Spaß haben mit der **6502-CPU**

Die Welt der Maschinensprache

Errata

Abbildung 197 - Die Ansteuerung des LC-Displays über Port A und Port-B

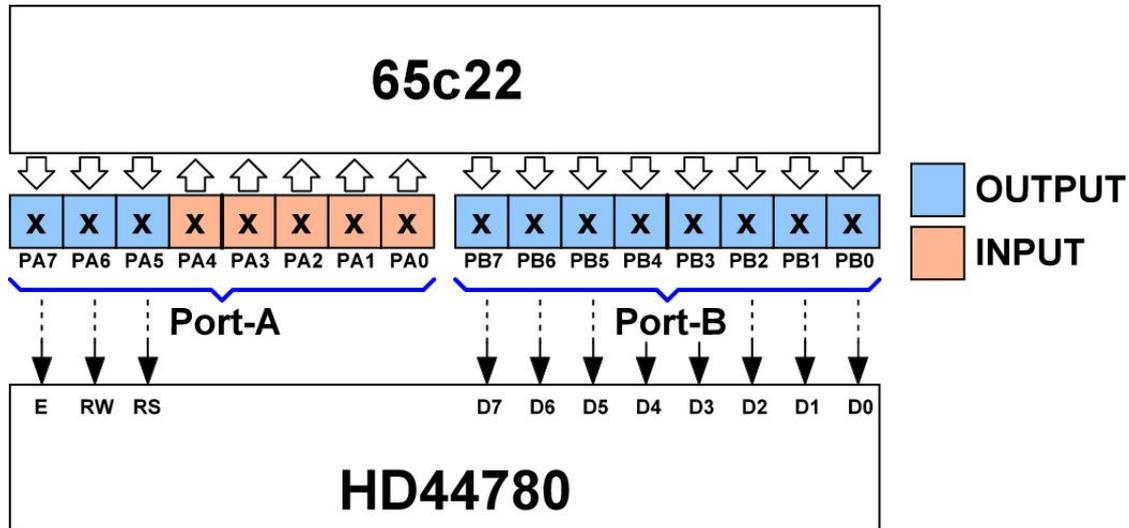
Seite 129 - Die Abbildung 197 ist leider falsch und muss wie folgt aussehen. Es wurden PA und PB vertauscht dargestellt.

Abbildung 198 - Die Konfiguration des LC-Displays über Port A

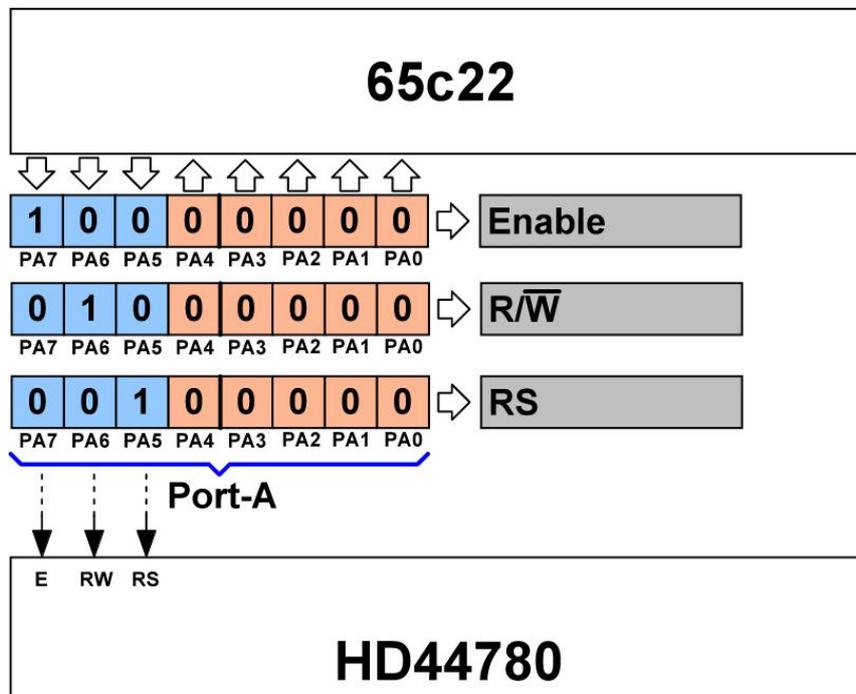
Seite 130 - Die Abbildung 198 ist leider falsch und muss wie folgt aussehen. Es muss hier PA (Port-A) anstelle von PB (Port-B) lauten.
